Proposition de modification  
Echelle 1 : 500

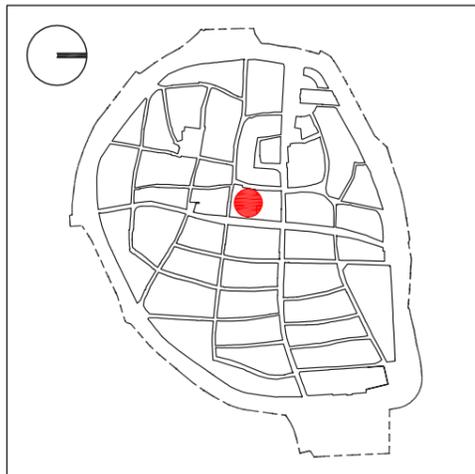
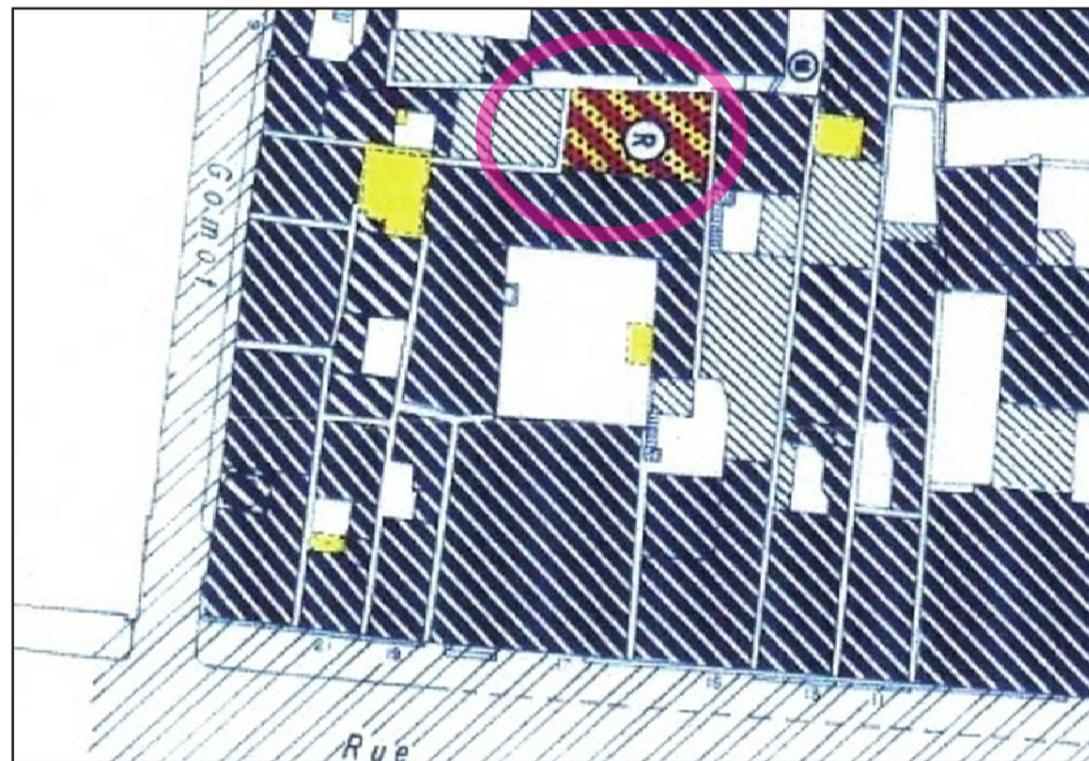
*Suppression de la prescription  
de démolition/reconstruction qui  
ne correspond pas à la réalité  
de l'existant et est de nature à  
bloquer un projet de mise en  
valeur*

Proposition de modification  
Echelle 1 : 500

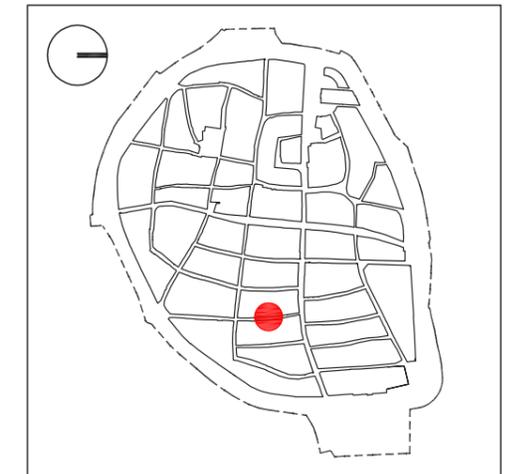
*Après disparition du bâtiment existant, il est nécessaire de poursuivre le front sur rue en maintenant la possibilité de construire (photos B. Wagon)*

Proposition de modification  
Echelle 1 : 500

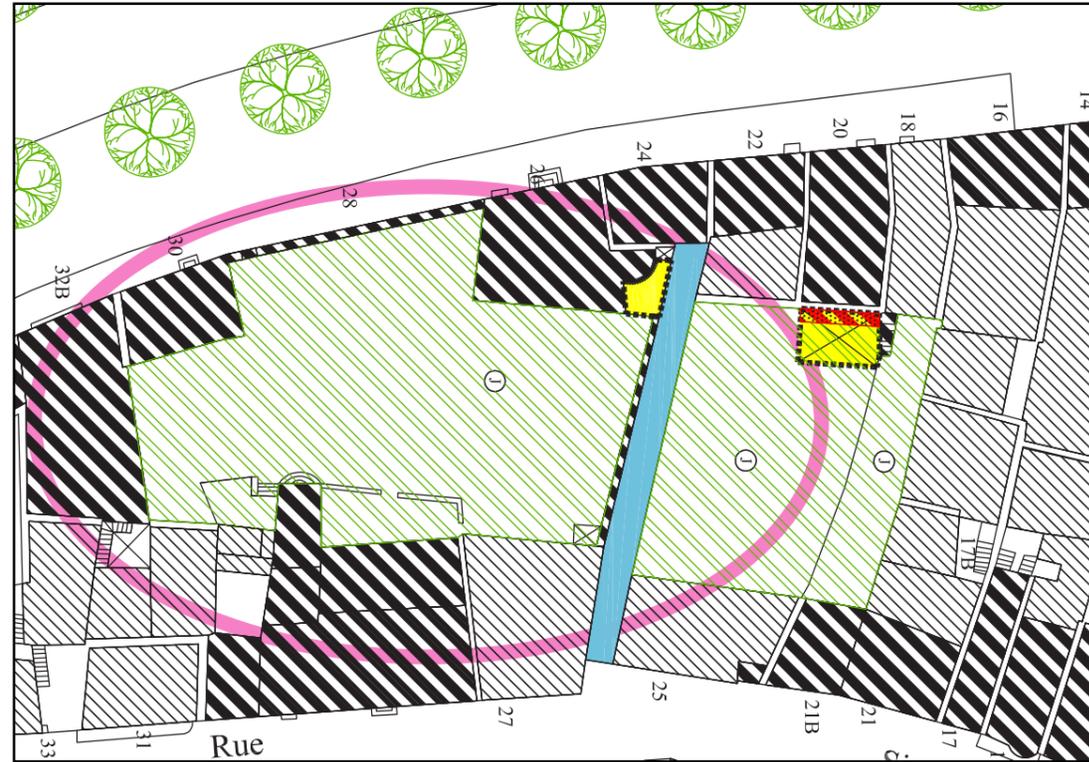
Suppression de la légende «espace planté» inappropriée et de nature à bloquer un aménagement de qualité

Conservation du mur de clôture ancien au fond (cf. photo en haut ci-contre)

Remplacement par une légende «espace de jardin» plus appropriée et qui maintient le caractère végétal d'un futur projet

Proposition de modification  
Echelle 1 : 500

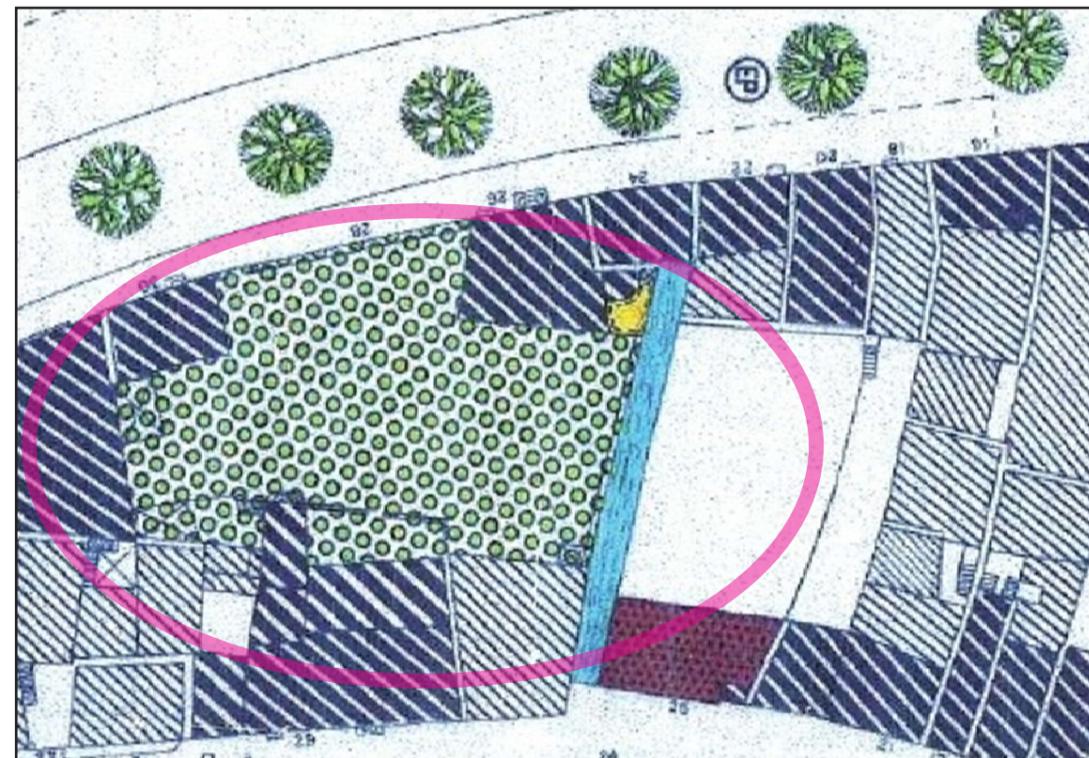
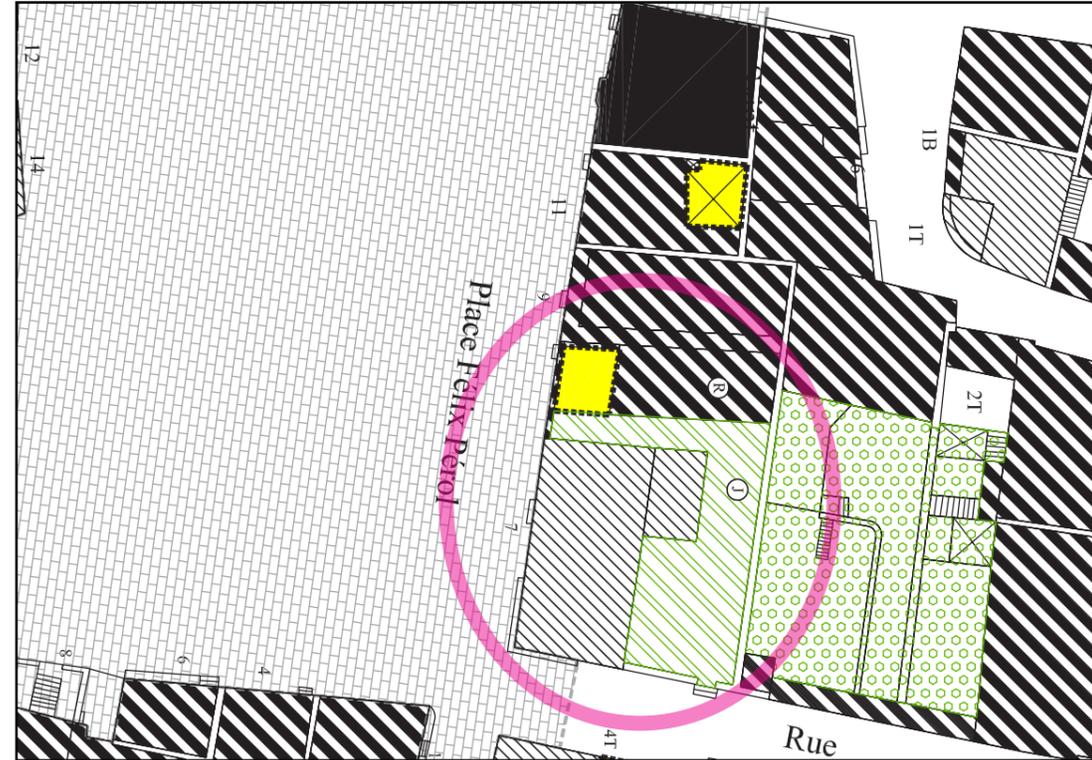
**Report de bâtiments existants non figurés, l'un d'entre eux étant de grande qualité patrimoniale**  
(photos STAP 63)

**Réduction consécutive de l'emprise du jardin mais maintien du jardin arrière**
